MØTEINNKALLING

Formannskapet

GODKJENNING AV MINDRE ENDRINGER REGULERINGSPLAN EIDET

rev.	revideringen gjelder	sign.	dato
BØ KOMMUNE 8475 STRAUMSJØEN			
GANG- OG SYKKELVEI EIDET, FORLENGELSE		prosjekt nr. 15018	NB! Denne tegning er JJ Engineering sin eiendom, og må ikke benyttes uten skriftlig samtykke. JJ Engineering JJ Engineering Norge Limited Boks 11, 8465 Straumsjøen Tlf. 911 84 595 jajakob@online.no
Reguleringsendringer		målestokk 1:1000	
		tegning rev. 01	
		dato / tegnet av 30.11.15 Jan J Jakobsen

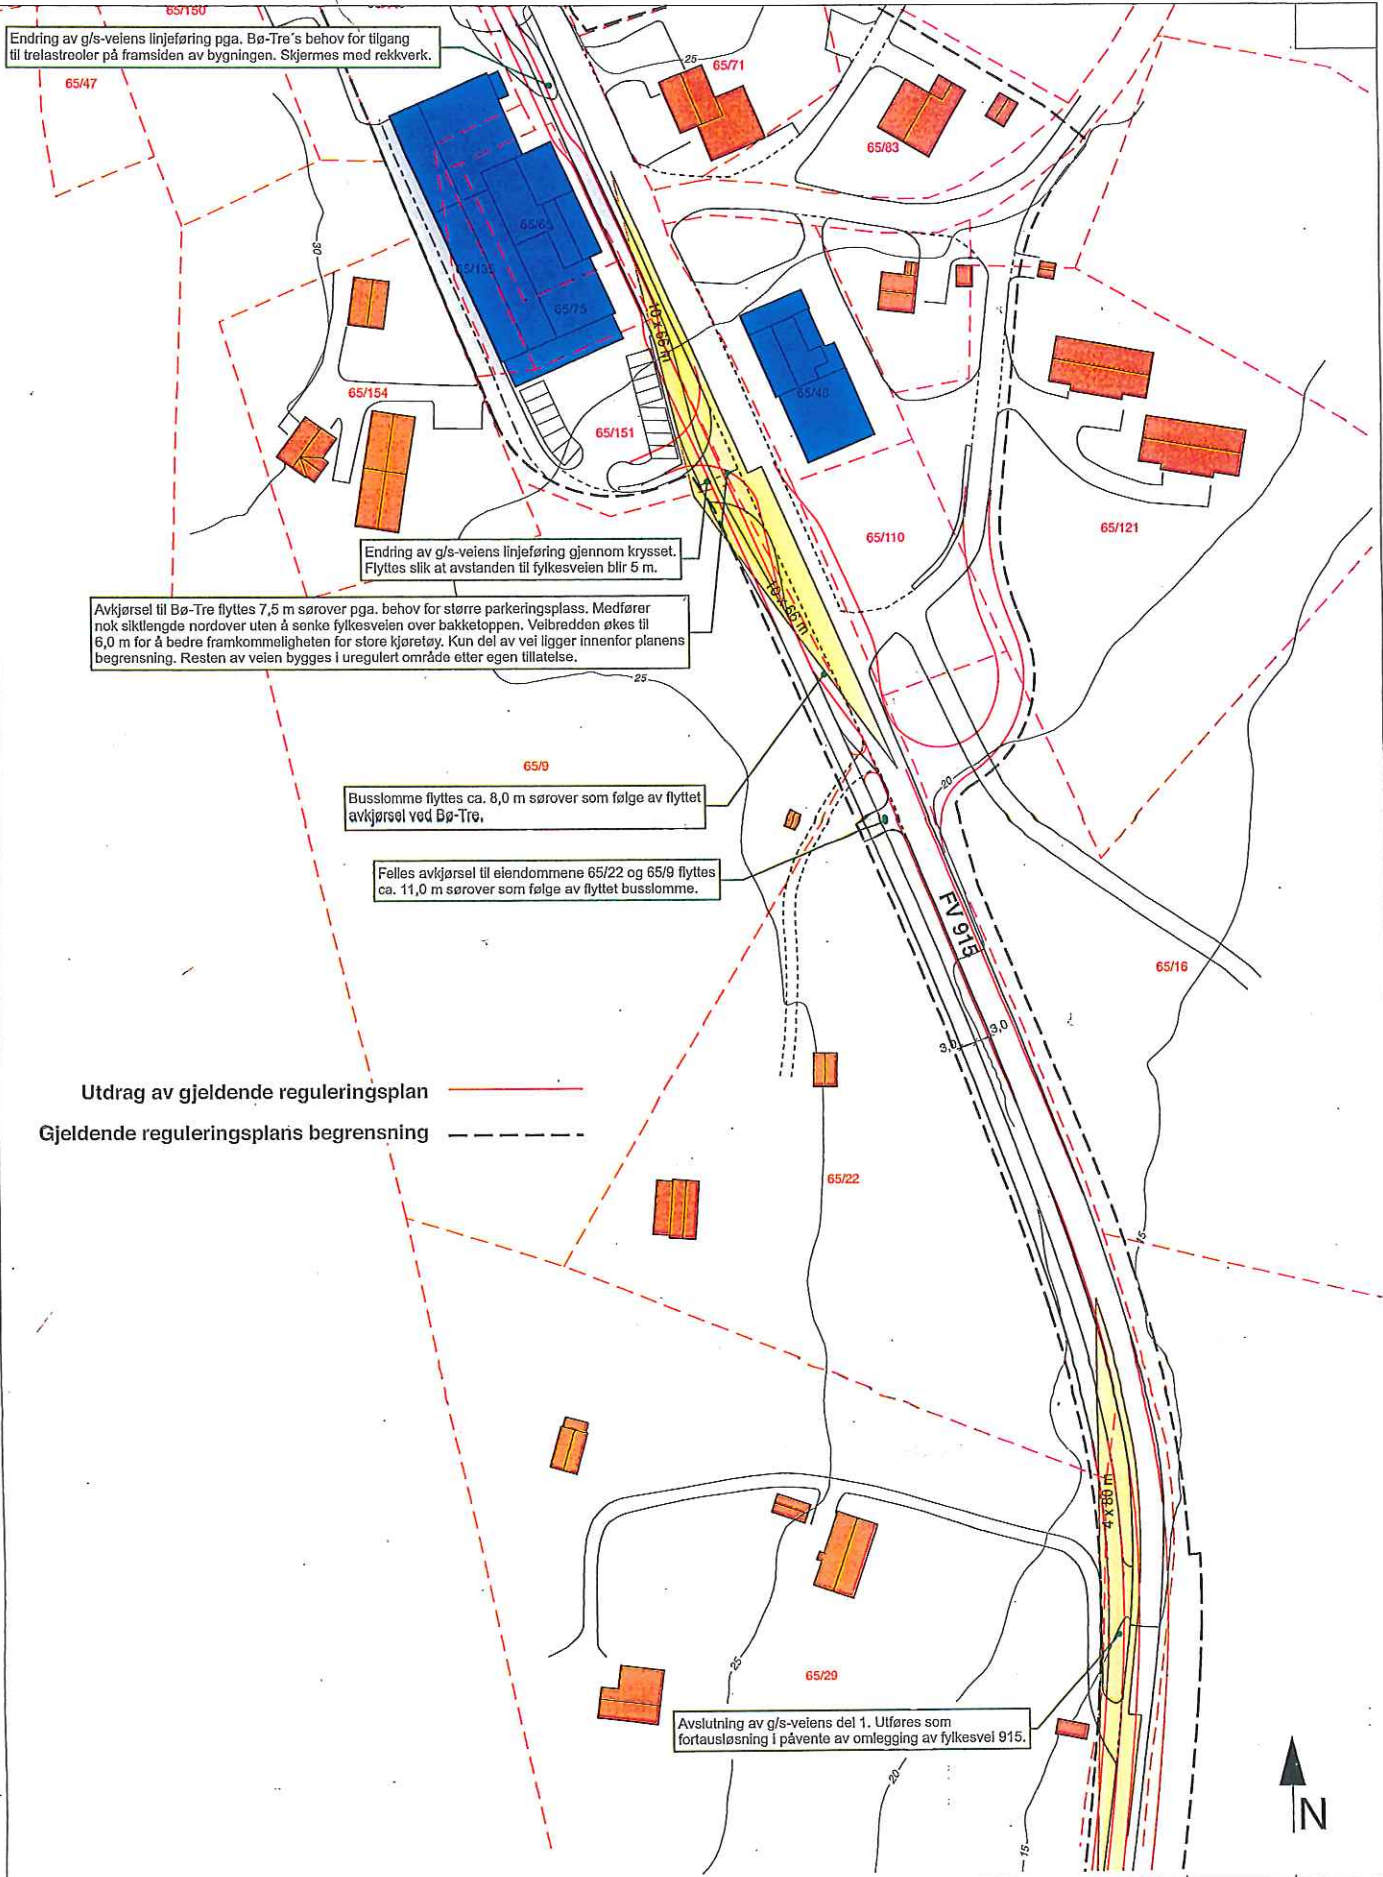
Endring av g/s-veiens linjeføring pga. Bø-Tre's behov for tilgang til trelastreoler på framsiden av bygningen. Skjermes med rekkverk.

Endring av g/s-veiens linjeføring gjennom krysset. Flyttes slik at avstanden til fylkesveien blir 5 m.

Avkjørsel til Bø-Tre flyttes 7,5 m sørover pga. behov for større parkeringsplass. Medfører nok siktlangde nordover uten å senke fylkesveien over bakketoppen. Velbredden økes til 6,0 m for å bedre framkommeligheten for store kjøretøy. Kun del av vei ligger innenfor planens begrensning. Resten av veien bygges i uregulert område etter egen tillatelse.

Busslomme flyttes ca. 8,0 m sørover som følge av flyttet avkjørsel ved Bø-Tre.

Felles avkjørsel til eiendommene 65/22 og 65/9 flyttes ca. 11,0 m sørover som følge av flyttet busslomme.

Avslutning av g/s-veiens del 1. Utføres som fortauslåsning i påvente av omlegging av fylkesvei 915.

1. Nærføring av gang og sykkelvei forbi Bø Tre forlenges med 20 meter nordover da bygget er utvidet etter at reguleringsplanen ble stadfestet.
2. Gang og sykkelvei trekkes 5meter fra Fv ved ny avkjørsel til Bø Tre, for å følge nye krav fra Statens Vegvesen.
3. Avkjørsel til Bø Tre flyttes 7,5m sørover for å tilfredsstille siktkrav.
4. Busslomme flyttes 8m sørover som følge av flyttet avkjørsel til Bø Tre.
5. Avkjørsel Gnr 65 bnr 22 flyttes 11m sørover og anlegges vinkelrett på FV
6. Avslutning av g/s del 1 utføres med fortau i påvente av byggetrinn 2.

Det er derfor foreslått å flytte avkjørselen til Bø Tre 7,5 meter lenger sør slik at siktkrav opprettholdes.

Som følge av dette må busslomme flyttes 8 meter og avkjørsel til Gnr 65 bnr 22 flyttes 11m.
